“TERCER CARRIL EN LA AUTOPISTA TF-5 SENTIDO DECRECIENTE ENTRE GUAMASA Y EL AEROPUERTO DEL NORTE”

TOMO 4: ANEJO 20

Anejo Nº 20: Coordinación con otros organismos y servicios

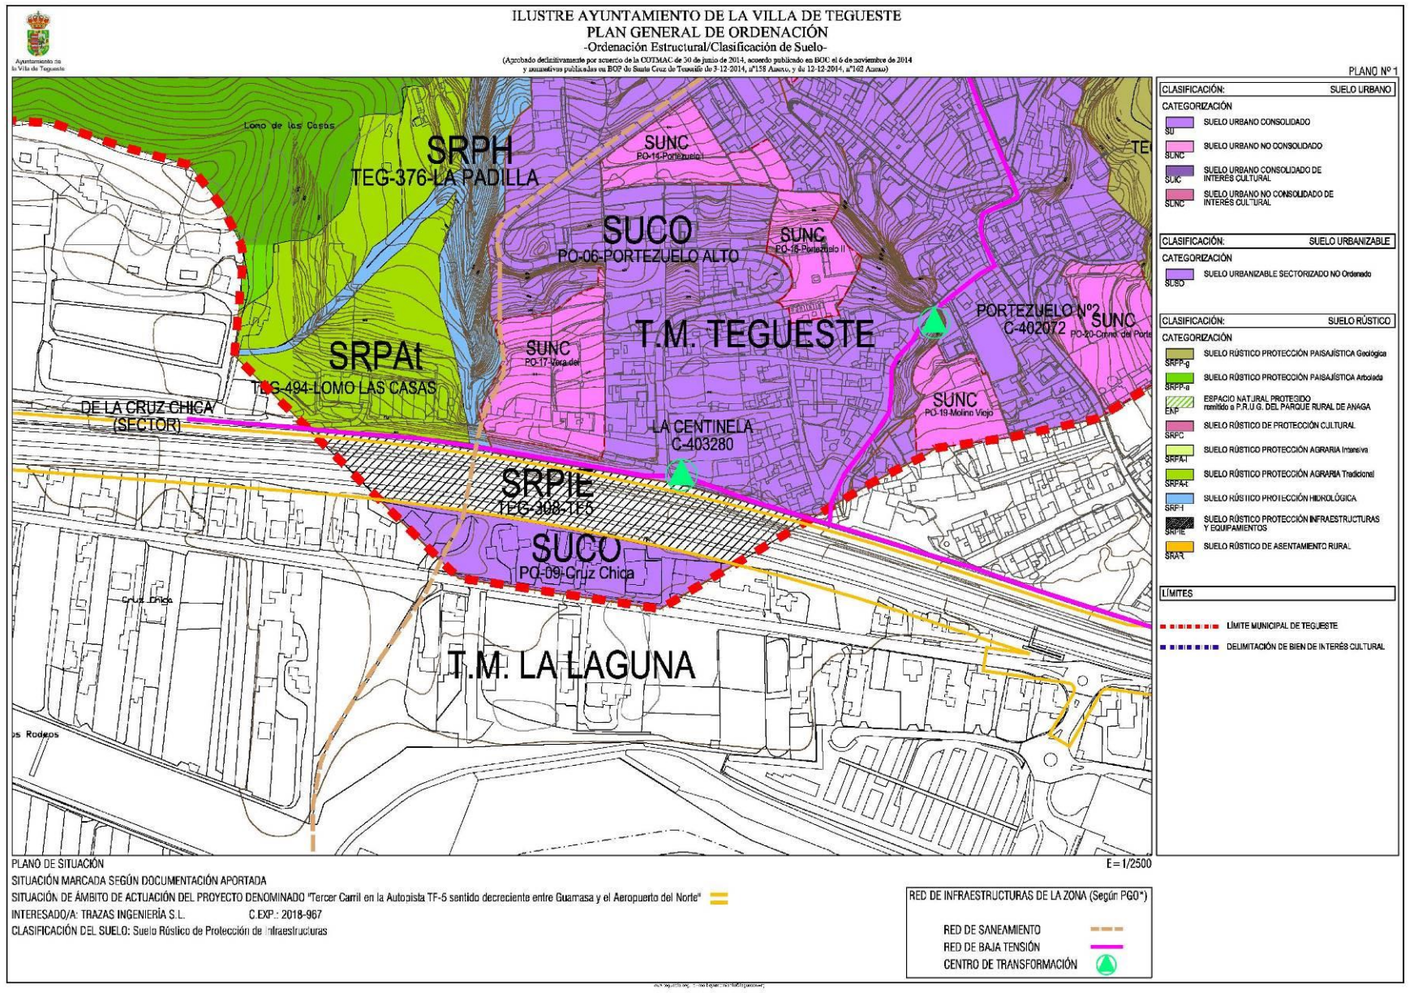
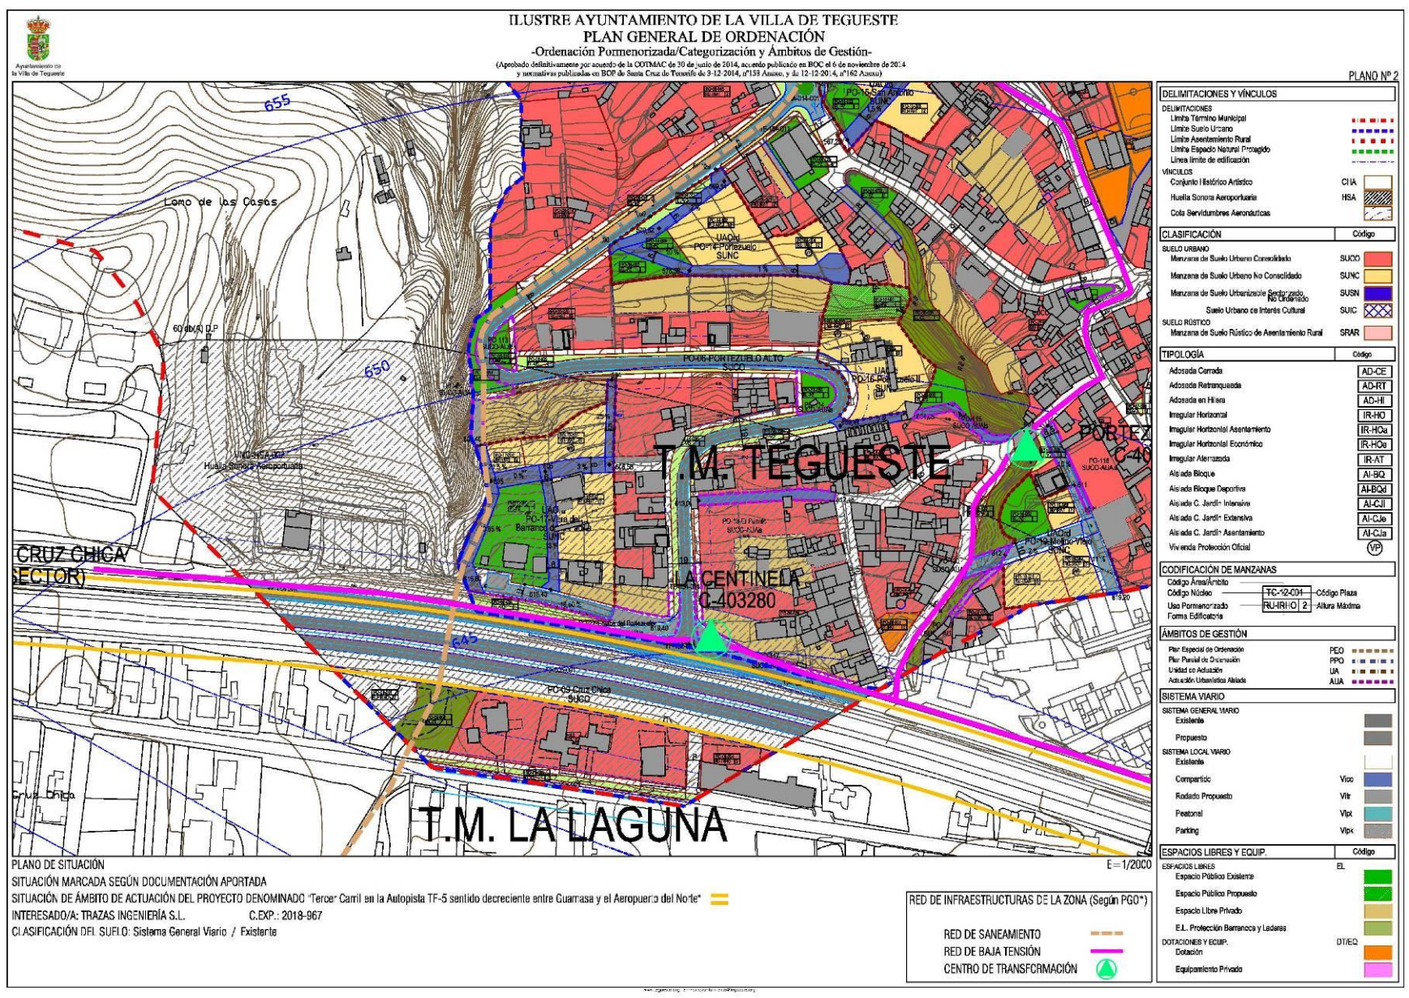
- Red de Saneamiento: Queda afectado un colector general de saneamiento, tal como se indica en el plano adjunto.

- Red eléctrica: Parte de la red de baja tensión transcurre anexo al límite del ámbito de actuación del proyecto. Asimismo, se sitúa un centro de transformación en dicho límite. Se indica la posición de la línea y el CT en el plano adjunto.

SEGUNDO: En cuanto a las afecciones del Plan General, el ámbito del proyecto transcurre por Suelo Rústico de Protección de Infraestructuras. Asimismo, se deberá tener en cuenta que dicho ámbito se encuentra en la Huella Sonora Aeropuertaria del Aeropuerto Tenerife Norte.

1:20.000
Plano:
Infraestructuras
Agosto 2018
Ref.:
Nº.: 1

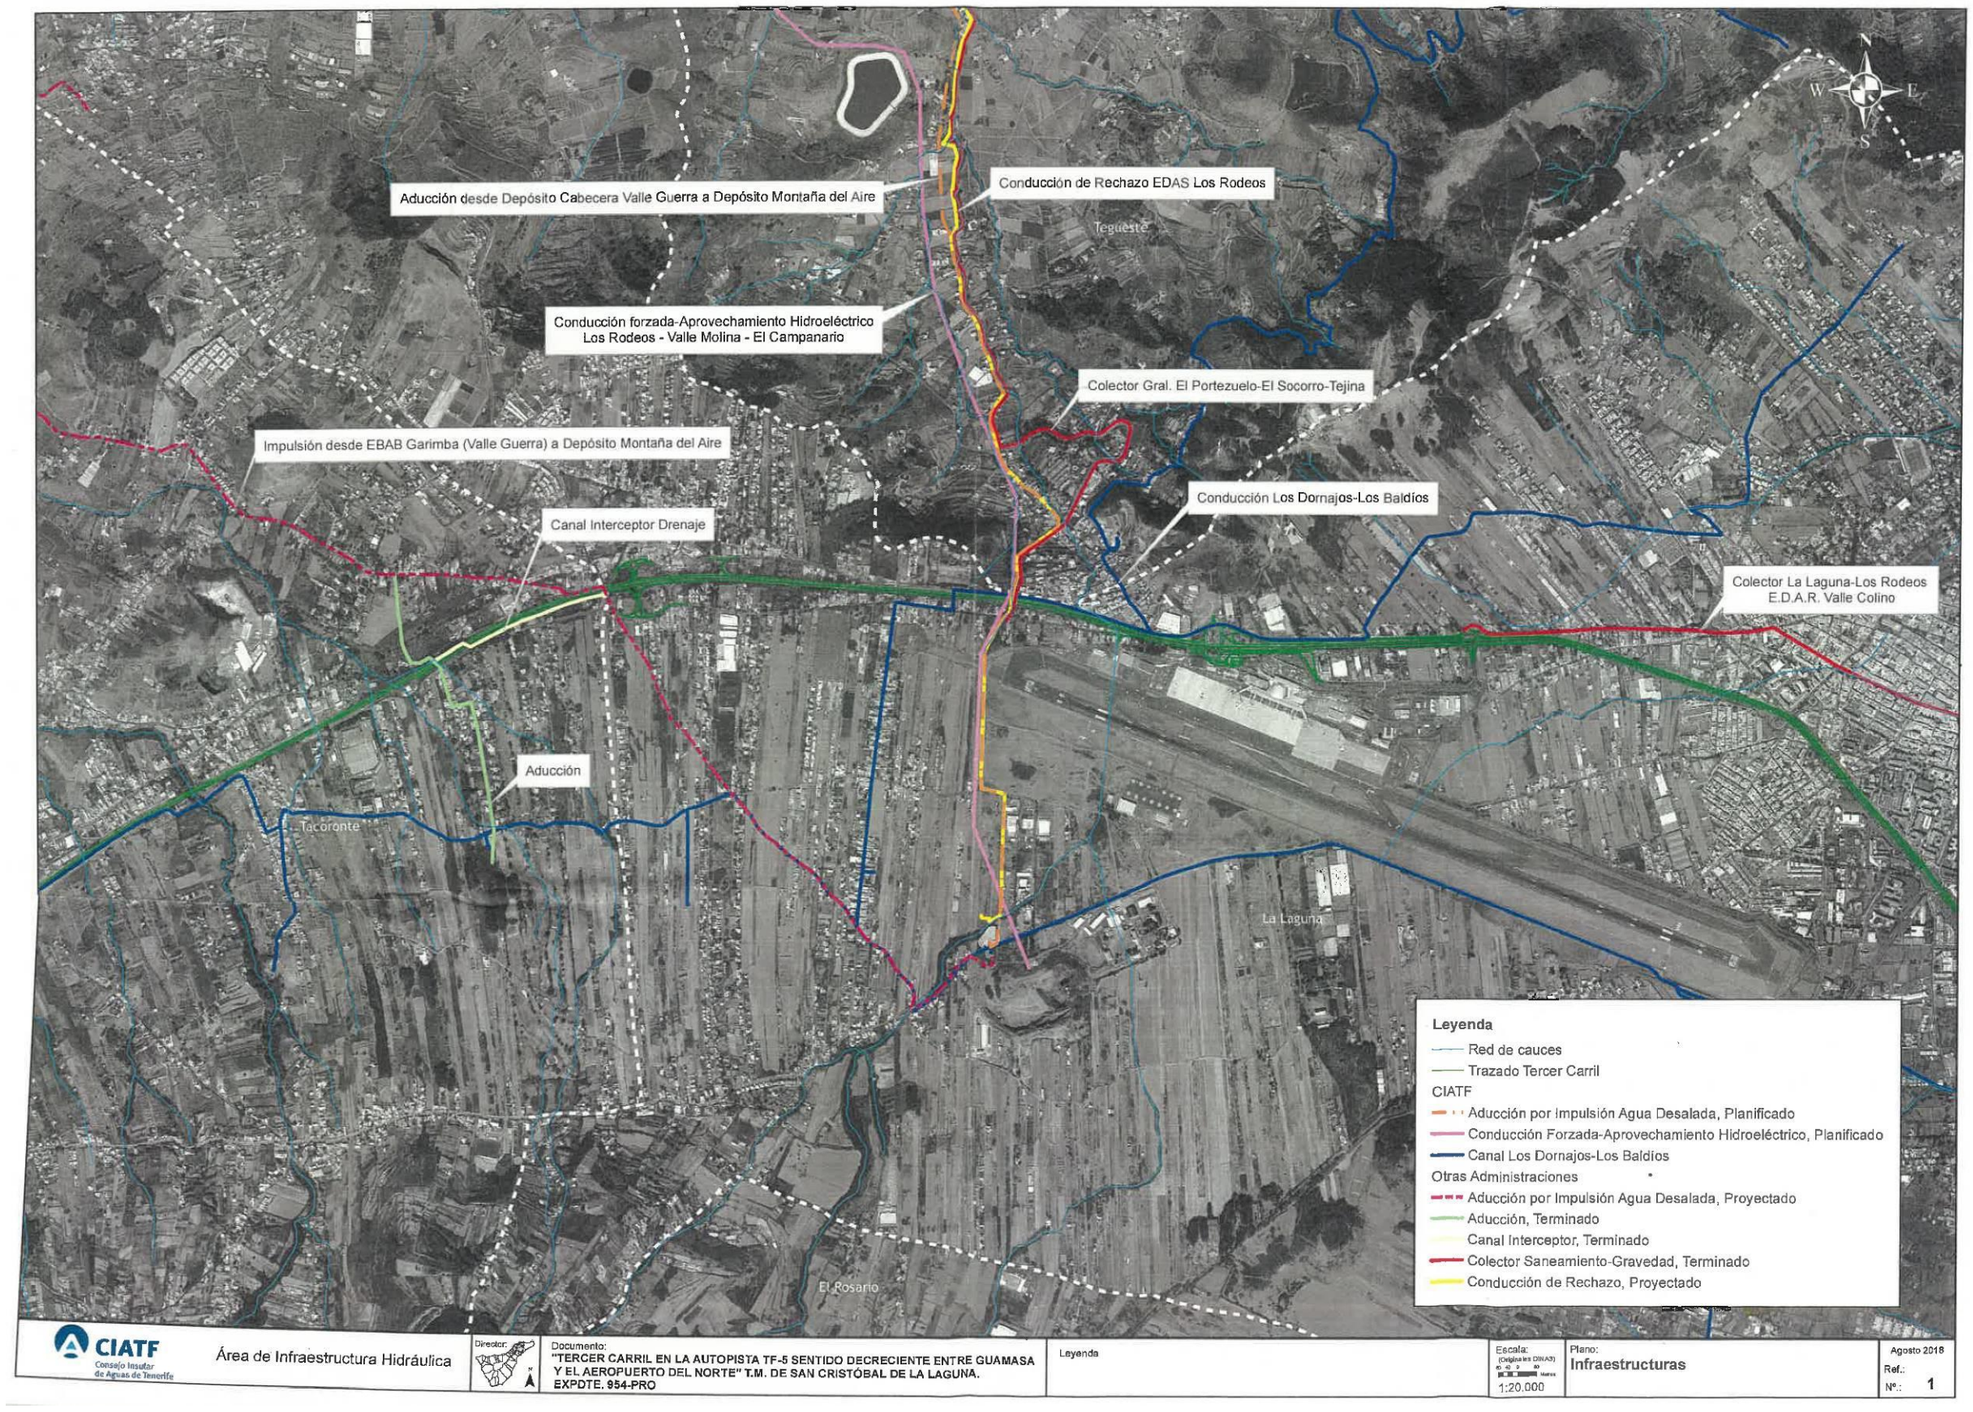
- Colector de saneamiento La Laguna-Los Rodeos E.D.A.R. Valle Colino (Existente).
- Conducción de Rechazo EDAS Los Rodeos (Proyectado).
- Canal Interceptor (Drenaje territorial) - Tramo subterráneo (Existente).
- Aducción Abastecimiento Urbano al Depósito El Peñón Ø100 mm (Existente).
- Aducción por Impulsión de Agua Desalada desde Depósito Cabecera Valle Guerra a Depósito Montaña del Aire (Planificado).
- Conducción Forzada-Aprovechamiento Hidroeléctrico Los Rodeos - Valle Molina - El Campanario (Planificado - CIATF).

* Se adjuntan al presenta informe planos con el trazado de las infraestructuras anteriormente enumeradas.
